MEMORANDO

REFERENCIA: Contrato IDU-1647-2020, “Construcción para la adecuación al sistema TransMilenio de la troncal avenida Ciudad de Cali tramo 1 - entre la avenida circunvalar del sur y la avenida Manuel Cepeda Vargas y obras complementarias en Bogotá D.C.” Grupo 2 “Entre La avenida Bosa y la avenida Villavicencio y obras complementarias en Bogotá D.C.”

ASUNTO: Respuesta Memorando interno IDU No. 20233460101933, concepto Glorieta av. Bosa por av. Ciudad de Cali.

Ilustración 1 – Calzadas BRT, Glorieta av. Bosa por av. Ciudad de Cali

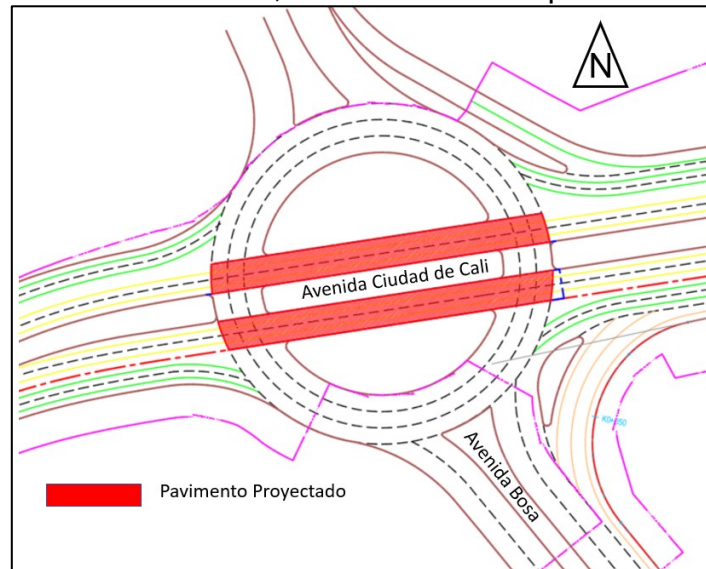
Dentro del valor global de construcción, se tuvieron en cuenta las cantidades de pavimento necesarias para interconectar las calzadas proyectadas BRT con la glorieta existente; en el interior de la glorieta (corona) se contempló únicamente pavimento proyectado en las áreas que cruzan las calzadas BRT sobre la glorieta,

lo cual se encuentra en concordancia con el alcance de las obras contenido en las especificaciones técnicas que hacen parte de los documentos del proceso de selección IDU-LP-SGI-031-2019 el cual da origen al contrato en referencia, (Ver ilustración 1).

Ilustración 2 – Redes proyectadas Glorieta av. Bosa por av. Ciudad de Cali

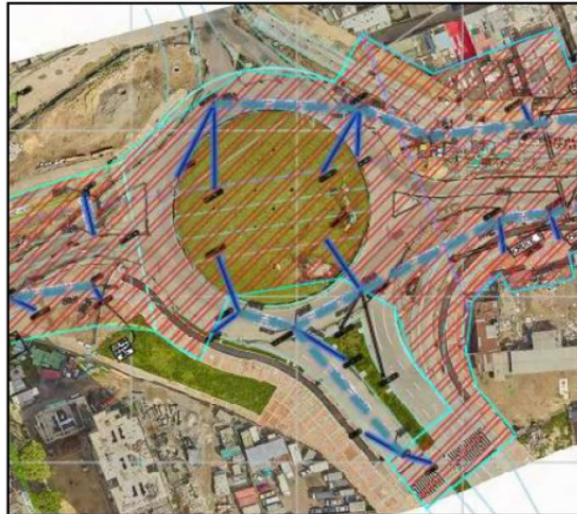
Por otra parte, en la ilustración 2 se indican redes de ESP, que deben ser construidas, que hacen parte de los diseños a cargo del constructor y que cuentan con aprobación de la Interventoría de construcción, las cuales requieren la intervención de la glorieta, en este sentido, en concepto de esta Dirección Técnica, se podría evaluar la pertinencia respecto a que estas obras sean consideradas como parte de las obras de redes hidrosanitarias y en consecuencia su costo este a cargo de este componente y puedan pagarse a precios unitarios de acuerdo a la forma de pago contemplada en la minuta del contrato para este componente en particular.
